## IFL-technische Mitteilung Nr. 01/2015 vom 09.01.2015

### Citroën Jumpy III – AW Vorgabezeit für Teilersatz Seitenwand hinten (links/rechts) unterhalb

Modell: Citroën Jumpy III  
Typ: JY,  
Bauzeit: ab 06/2006

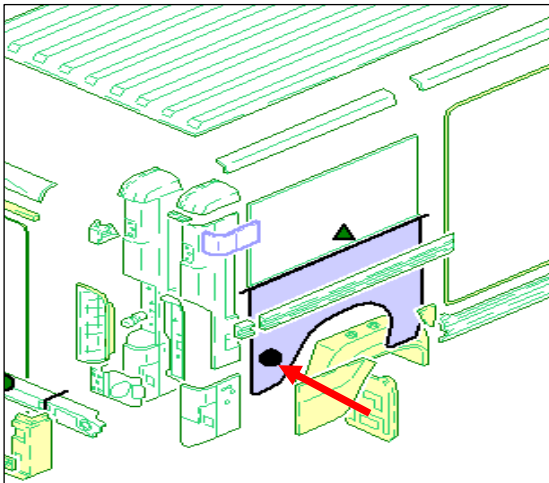
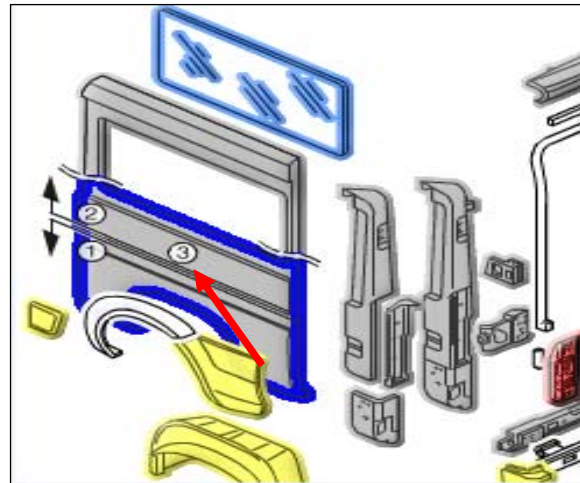
Der IFL wurde zum o. g. Modell mitgeteilt, dass für den Teilersatz der hinteren Seitenwände „**unterhalb**“ links oder rechts 41 AW = 4,1 Stunden reine Blecharbeit vom Hersteller Citroën vorgegeben werden. Nach Information einiger Betriebe ist diese Arbeitszeitvorgabe zu gering.

Bei der Überprüfung durch die IFL wurde festgestellt, dass für die Erneuerung der kompletten Seitenwände jeweils 155 AW = 15,5 Stunden reine Blecharbeitszeit vorgegeben wird.

Die IFL hat sich mit Citroën in Verbindung gesetzt und darauf hingewiesen, dass die Vorgabezeiten für den Teilersatz unrealistisch sind und nicht im richtigen Verhältnis zur Kompletterneuerung der Seitenwände stehen.

**Citroën wird die Arbeitszeiten für den Teilersatz 7459 0910 (Audatex) und 7459 0910 (DAT) von 41 AW = 4,1 Stunden auf jeweils 64 AW = 6,4 Stunden pro Seite für reine Blecharbeiten anpassen. Achten Sie bei entsprechenden Kalkulationen auf die geänderten Arbeitszeit-Richtwerte.**
